INTERVENTI
scala 1:200

COMUNE DI ORISTANO
Settore Lavori Pubblici e Manutenzione
Piazza Eleonora - 09170 Oristano

Scuola dell'Infanzia via D'Annunzio - Oristano

PERIZIA SUPPLETIVA E DI VARIANTE

Scala esterna in acciaio

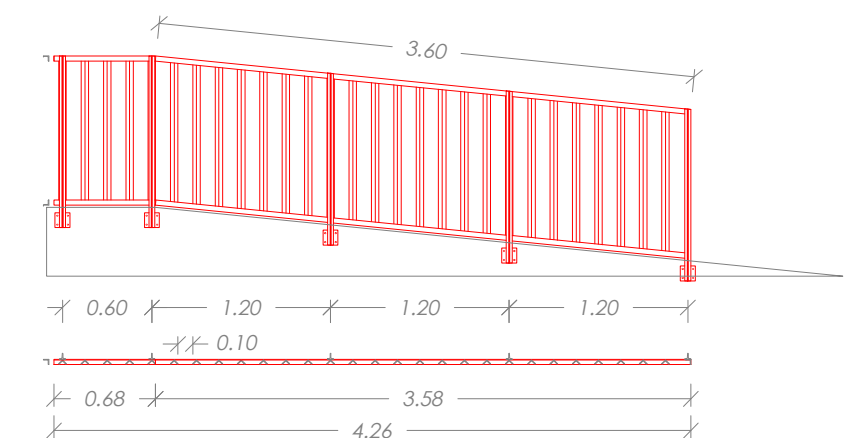
Parapetto di protezione alla base della scala di sicurezza esterna (NP.040)(NP.041)

[NP.040]
[NP.041]

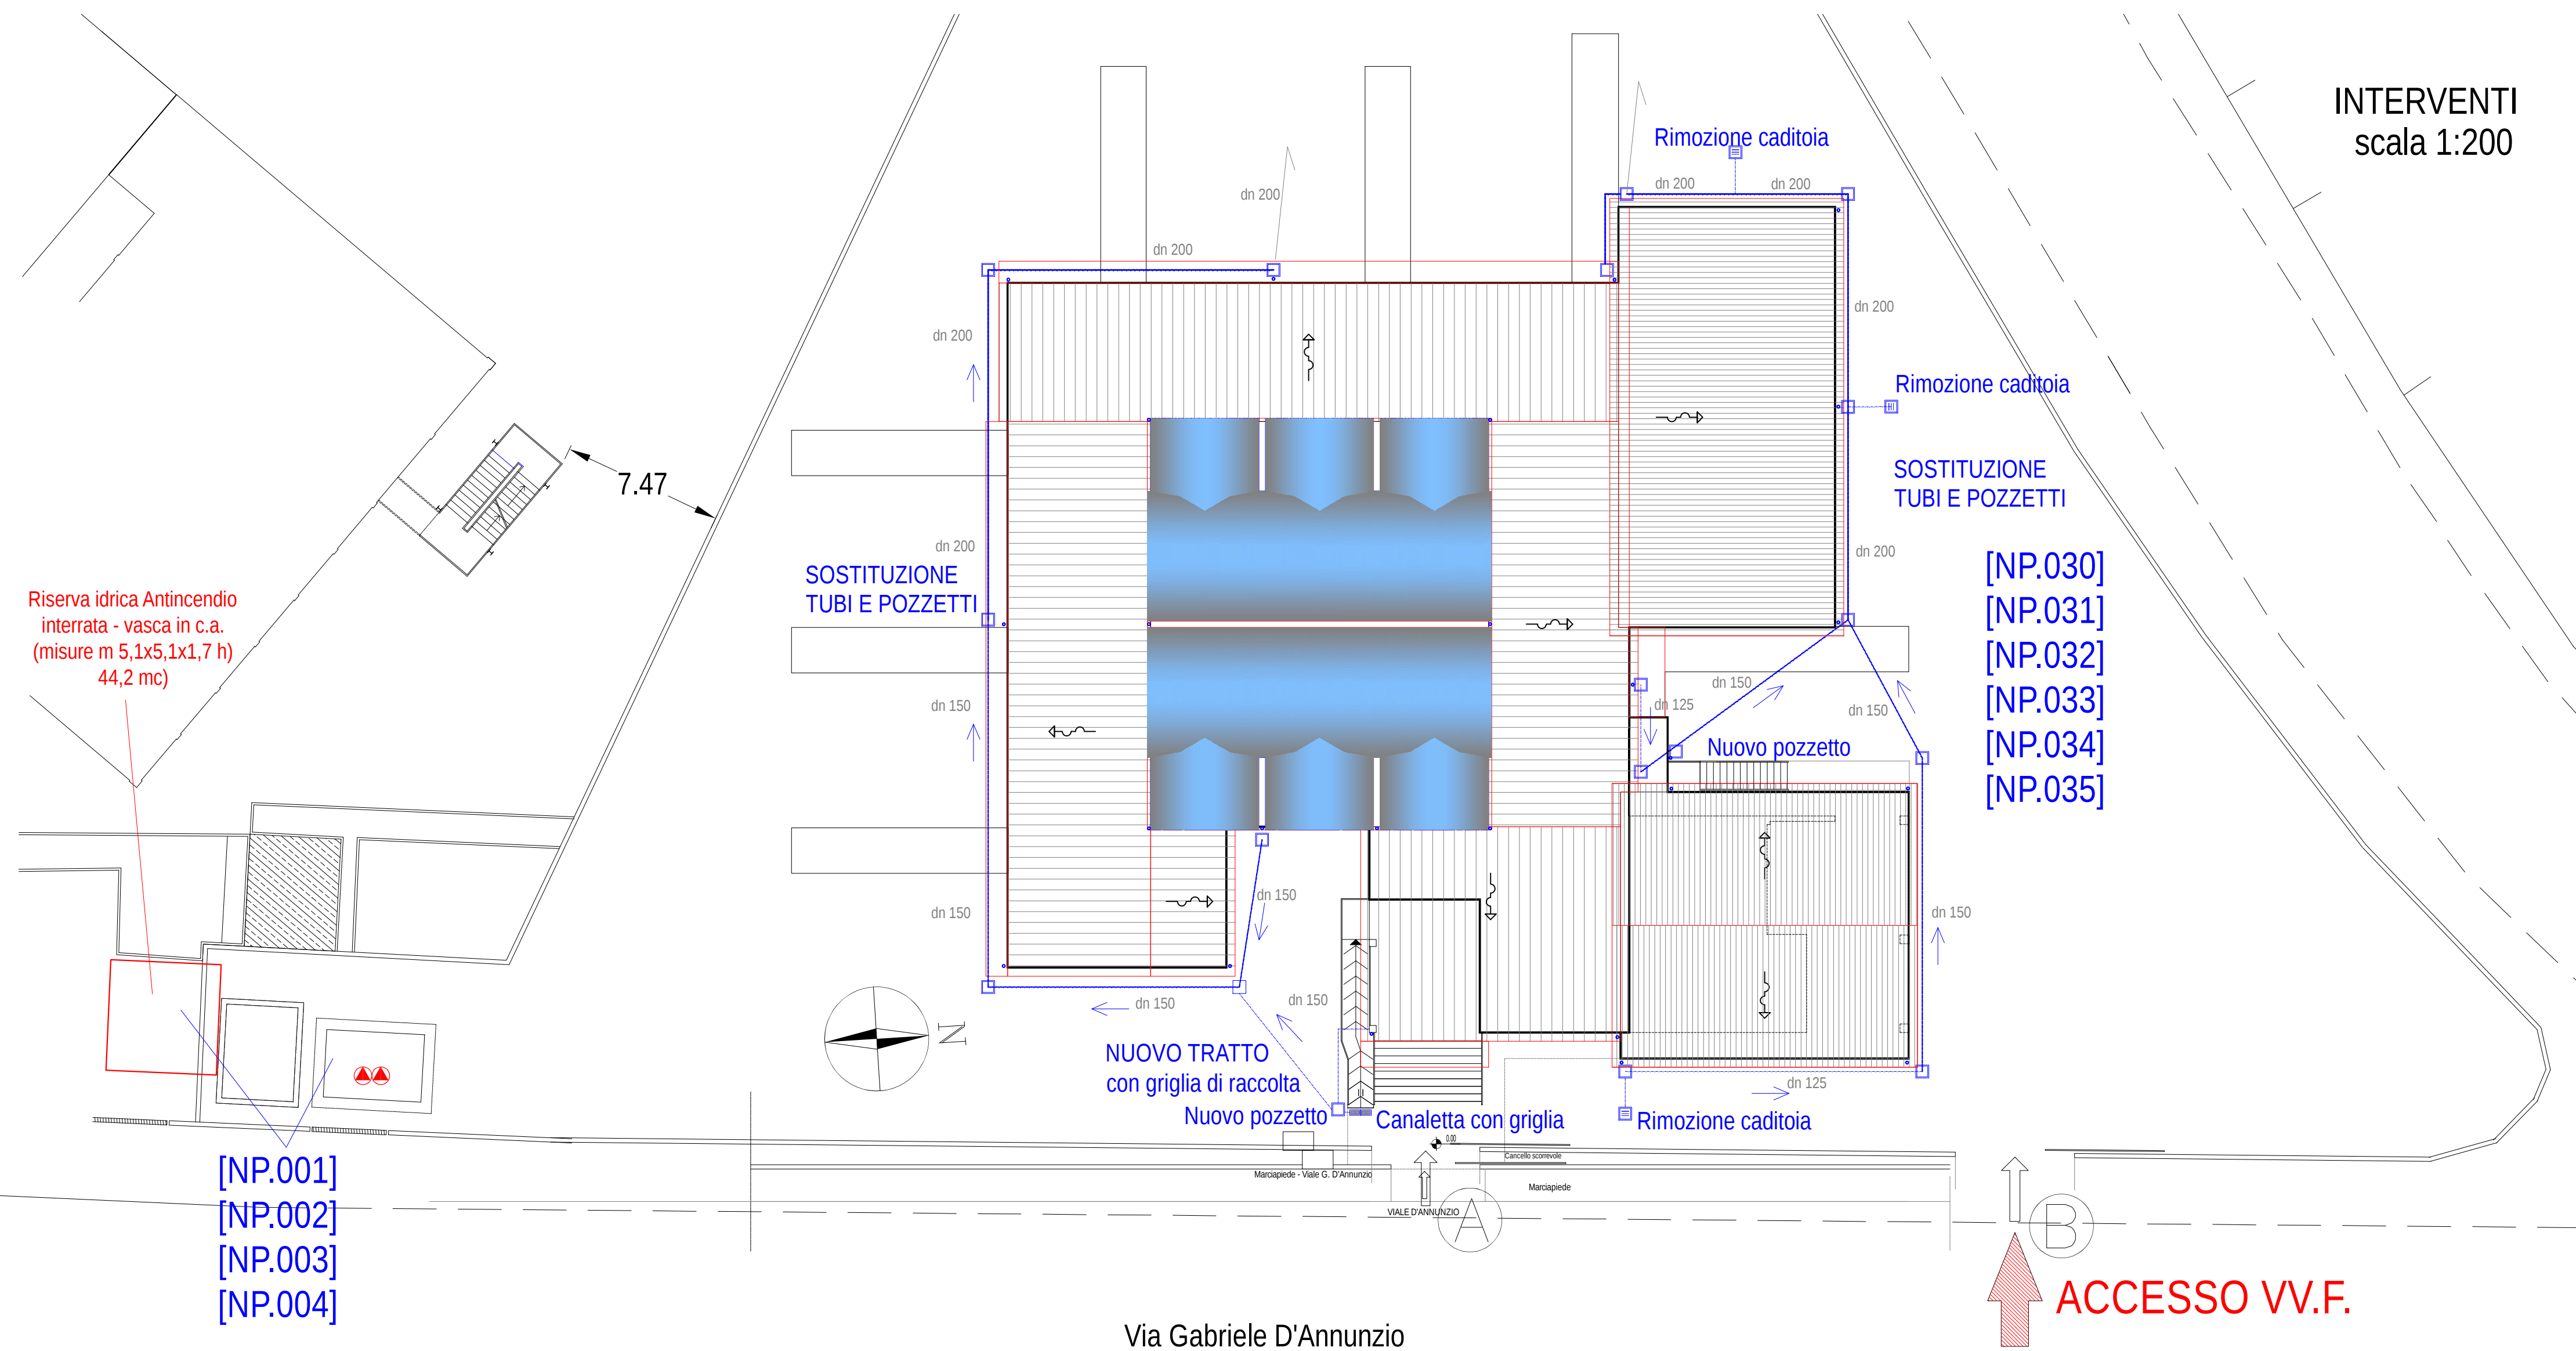
Interventi di adeguamento alla normativa antincendio (2)

Ulteriori interventi di adeguamento normativo tubazioni di aspirazione (NP.001)(NP.002)(NP.003)(NP.004)

Manutenzione straordinaria delle plafoniere per l'illuminazione normale (NP.010)(NP.011)(NP.012)

Uteriore pulsante di sgancio impianto elettrico (NP.020)

Posa di nuova linea per l'alimentazione delle lampade di emergenza esterne con interruttore astronomico (NP.021)(NP.022)(NP.023)

Nuova linea di alimentazione elettrica separata per il server della rete dati della scuola (NP.024)

Prova di reazione al fuoco della pavimentazione in materiale termoplastico (NP.050)

Sistemazione del radiatore presso la porta interna P4 (NP.080)

Miglioramento del sistema di raccolta delle acque meteoriche

(NP.030)(NP.031)(NP.032)(NP.033)(NP.034)(NP.035)

Sostituzione infissi superiori salone - padiglione centrale (NP.060) (I.001)

Verifica e manutenzione parete mobile salone (NP.070)

Piccoli ripristini manutenzioni e riparazioni edilizie (NP.999)
